Bulletin 2

14 Mei 2026

Aan: MaxLease Cup

In afwijking van het reglement 2025 mogen onderstaande modificaties gedaan worden.

Camberplaatjes

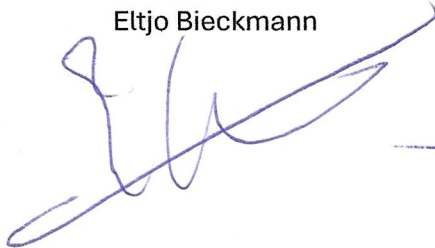
Het gebruik van zogenaamde camberplaatjes is toegestaan, mits aangeschaft via de Cup organisator.
